**UNIVERSITÀ  
DEL SALENTO**

**PROCEDURA APERTA PER l'allestimento dell'Aula Magna dell'Edificio "Codacci – Pisanelli" del Centro di Ateneo per la multimedialità e l'E-learning "CAME" – CUP F39I11000130001– CODICE CIG: 66777540EE**

### **CHIARIMENTI N.3**

Particolare sedute

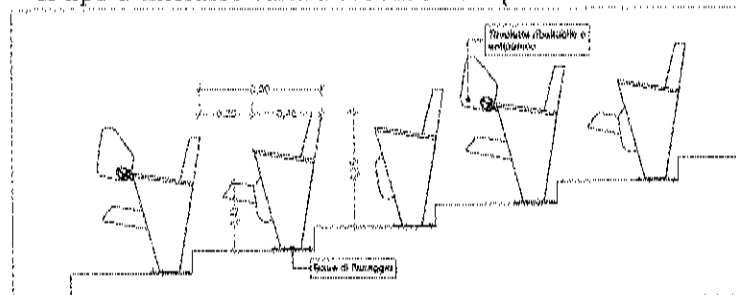
Si chiede di fornirci l'esatta indicazione dei fori di installazione delle sedute, l'interasse orizzontale e verticale dei fori e la distanza dal gradino.

Il tipo d'interasse varia a secondo del tipo di seduta scelta.
